補足説明2 トラ技付録電源基板の固定について(部品追加)

追加部品:3mmスプリングワッシャー 2個

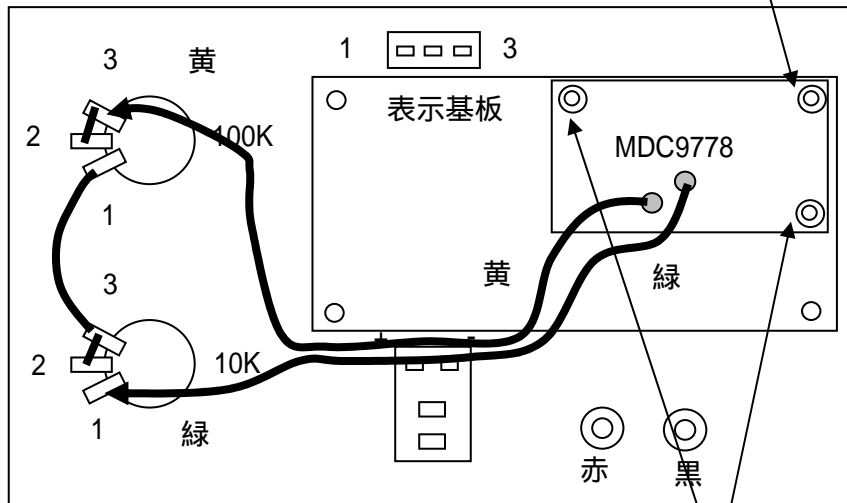
この1ヶ所は「M3×6 2点セムス」で基板を固定する

変更点

この2ヶ所は「M3×6 2点セムス」に「M3 スプリングワッシャー 1個」を組み合わせて基板を固定する

補足説明2 トラ技付録電源基板の固定について(部品追加)

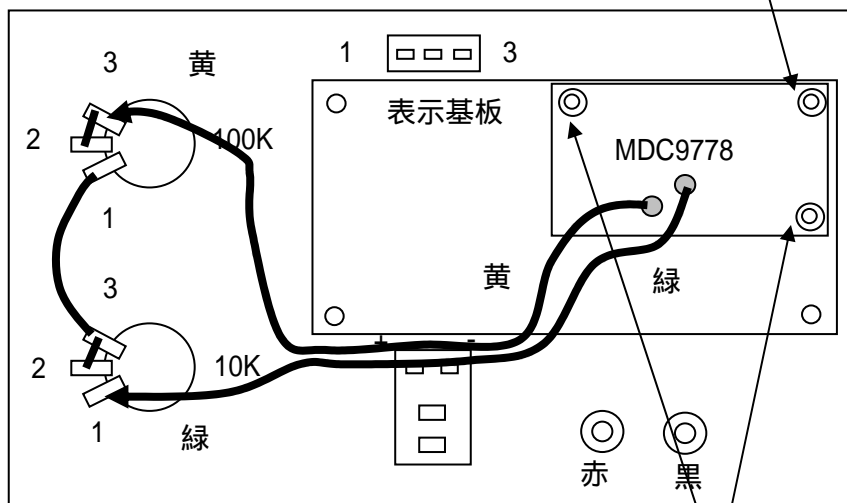
この1ヶ所は「M3×6 2点セムス」で基板を固定する

変更点

この2ヶ所は「M3×6 2点セムス」に「M3 スプリングワッシャー 1個」を組み合わせて基板を固定する
